Vejdirektoratets bemærkninger til solcelleanlæg ved Vestmotorvejen og Sorøvej

Udtalelse om arkæologiske interesser jf. museumslovens § 23 vedr. Solcelleanlæg mellem Vestmotorvejen og Sorøvej ca. 35,6 hektar

Kortbilag til MVE P84

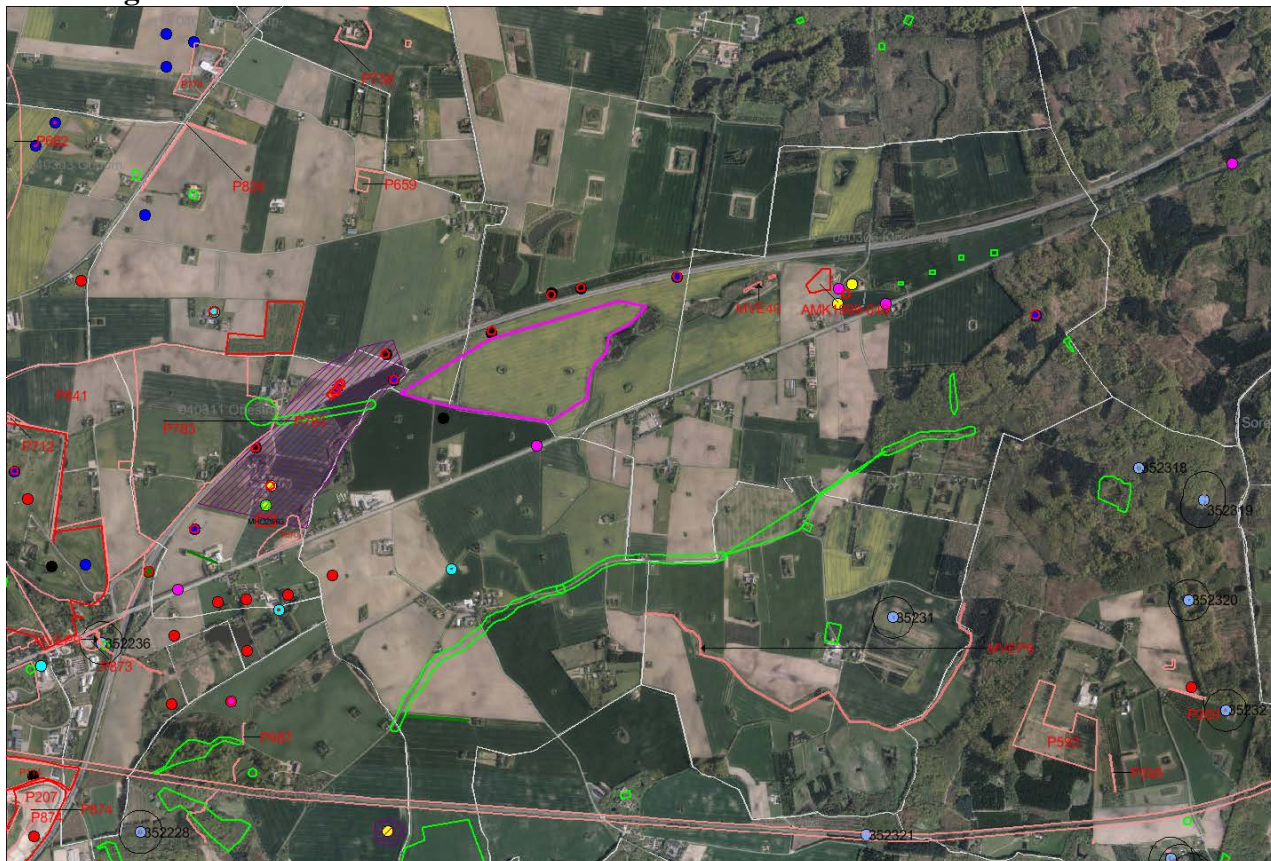
Vest for området er der i forbindelse med anlæggelse af motorvej Slagelse - Ringsted udgravet ca. 500 m nord for landsbyen Ottestrup 55 jordfæstegrave af en gravplads fra 900-årene samt bopladsspor fra jernalder og vikingetid. Lokaliteten ligger på en bakkekam, hvorfra terrænet falder mod syd og sydøst ned mod gammel ådal. Lokaliteten må være forløber for selve landsbyen Ottestrup med kirken. Øst for kirken er udgravet en del af middelalderlandsbyen (040311-12).

Mod nord ses en række mindre lokaliteter med stolpespor og gruber der dog ikke er nærmere dateret, mens der mod øst ses rester af den middelalderlige bebyggelse Kindertoft.

Rent topografisk ligger området højt med godt udsyn og adgang til vand. Erfaringsmæssigt var sådanne områder attraktive til bebyggelse eller anden aktivitet i forhistorien. Med de mange registrerede spor af forhistorisk aktivitet i området er det derfor sandsynligt at der også på det pågældende område findes spor efter aktiviteter i forhistorien.

Vi anbefaler derfor at der indhentes en udtalelse jf. Museumslovens §25 med tilhørende budget for en arkæologisk forundersøgelse.
